改善箇所説明図

開閉器（A—A断面図）

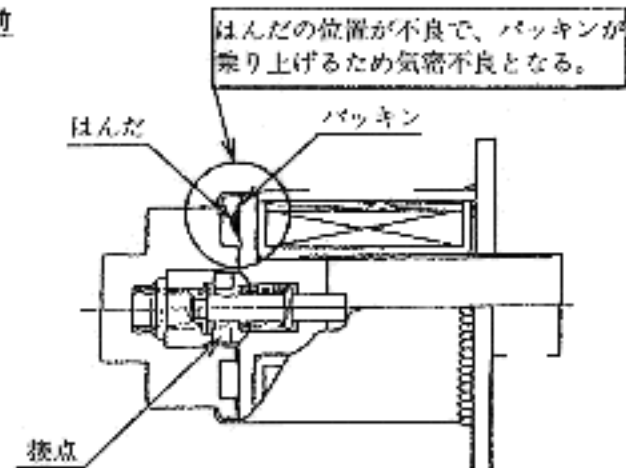
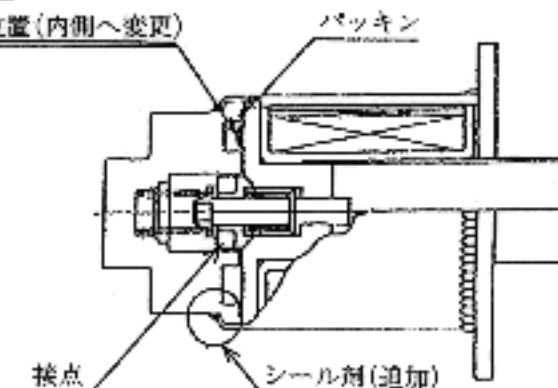
スタータに取付けられている溶接機の内部に木が侵入し、接点が錆びて作動不良となるため、スタータへの電流が遮断出来なくなり、最悪の場合、スタータが焼損するおそれがある。

はんだ位置（内側へ変更）

はんだの位置を変更すると共に、シール剤を追加した。
